Dom Pomocy Społecznej w Bobrku

DPS.253.254.2023

- 1) Dostawa klimatyzatorów do Oddziałów I i III oraz kuchni Domu Pomocy Społecznej w Bobrku,
- 2) Wykonanie instalacji klimatyzacji w Oddziałach I i III oraz kuchni Domu Pomocy Społecznej w Bobrku.

Zamawiający udziela wyjaśnień i odpowiedzi na pytania złożone w trakcie ww. postępowania:

RYS. 4 BUDYNEK „A” II PIĘTRO BUDYNKU

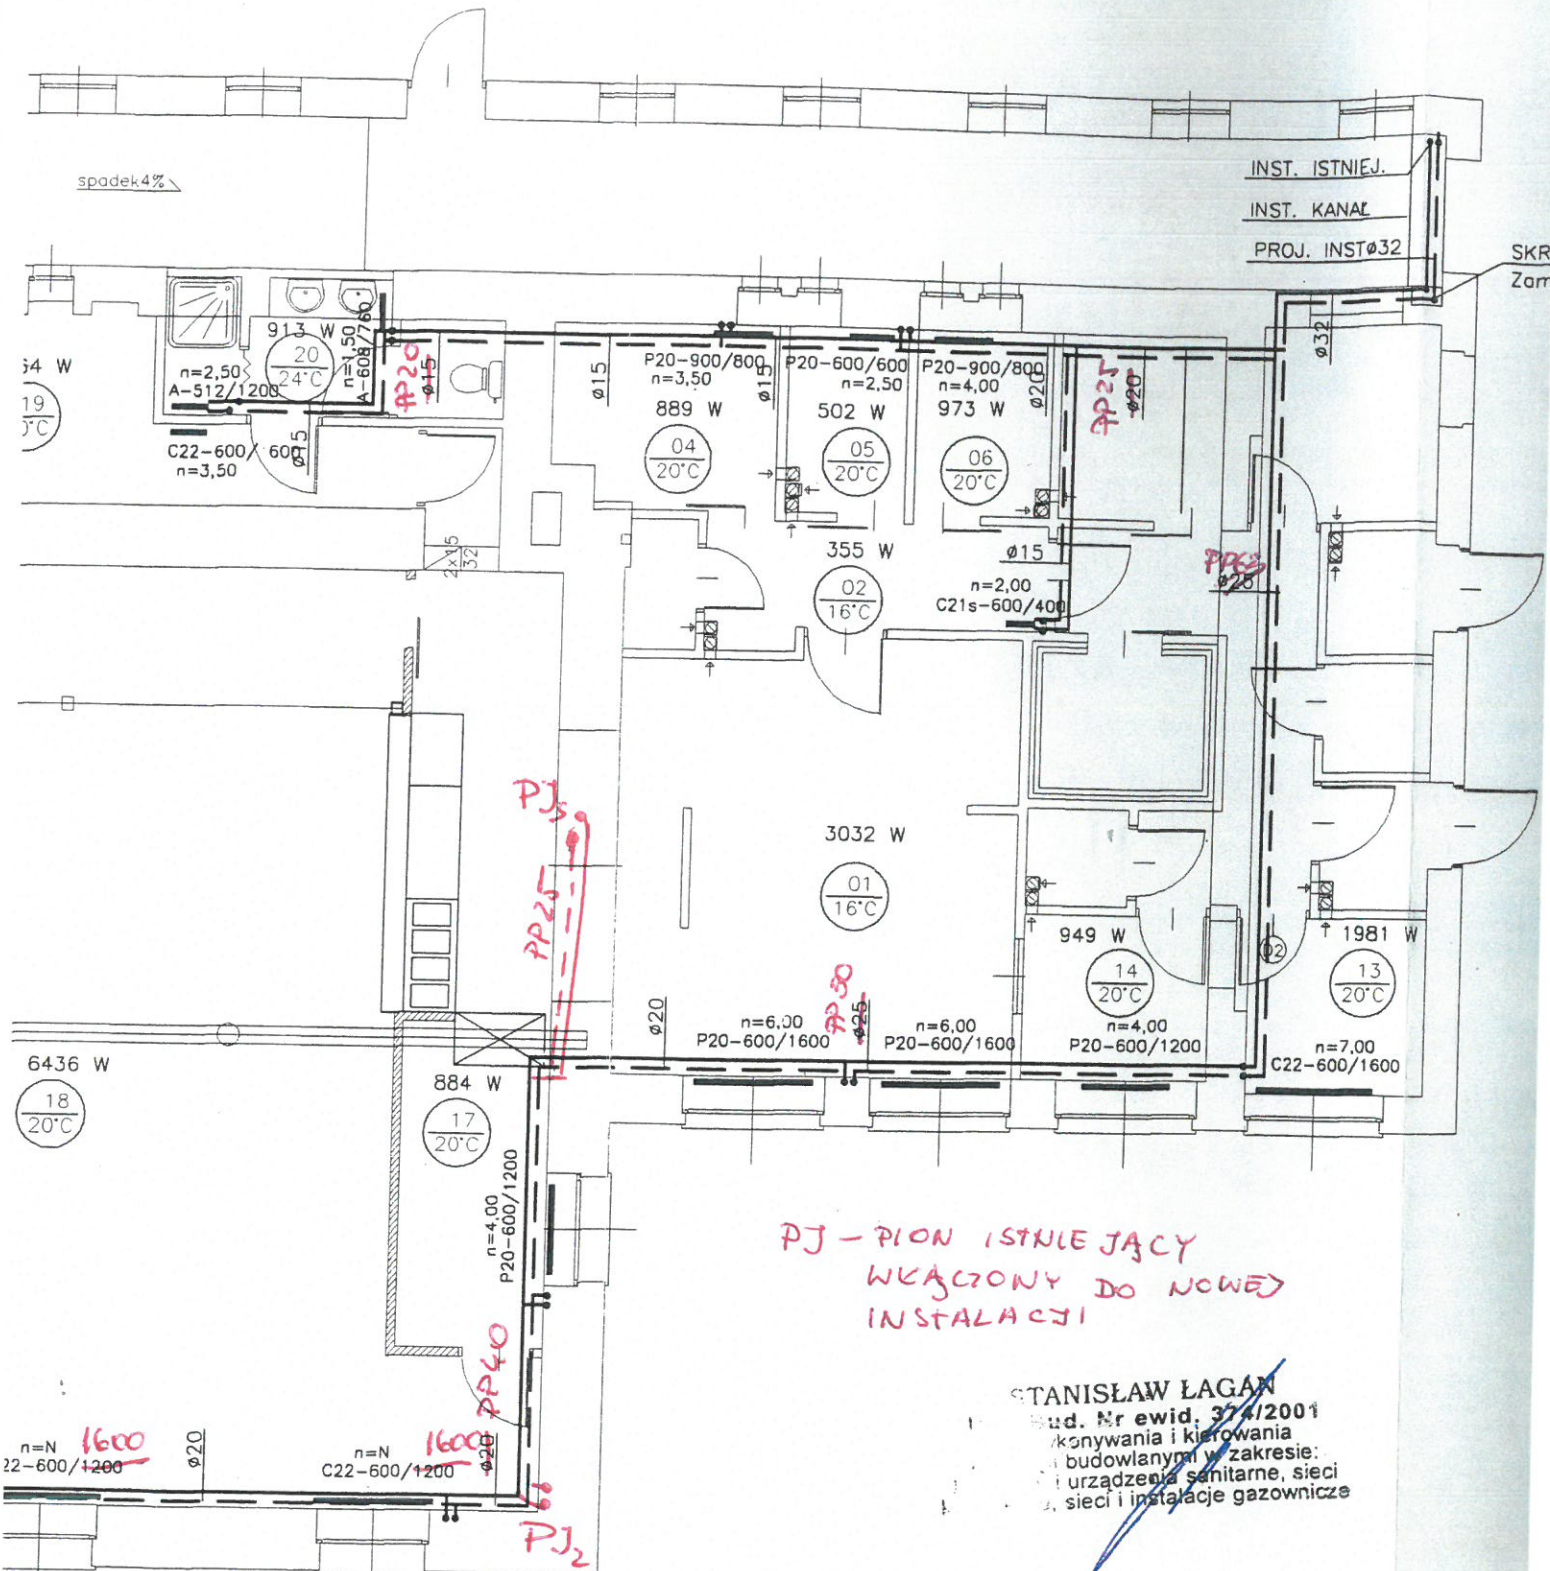
- 4) Proszę o udostępnienie rzutów pomieszczeń.
Odpowiedź: Rzuty pomieszczeń w załączeniu.
- 5) Czy w cenie oferty należy ująć koszt przeglądów okresowych? Jeśli tak ile razy w roku należy je wykonywać?
Odpowiedź: W cenie oferty nie należy ujmować kosztu przeglądów okresowych.
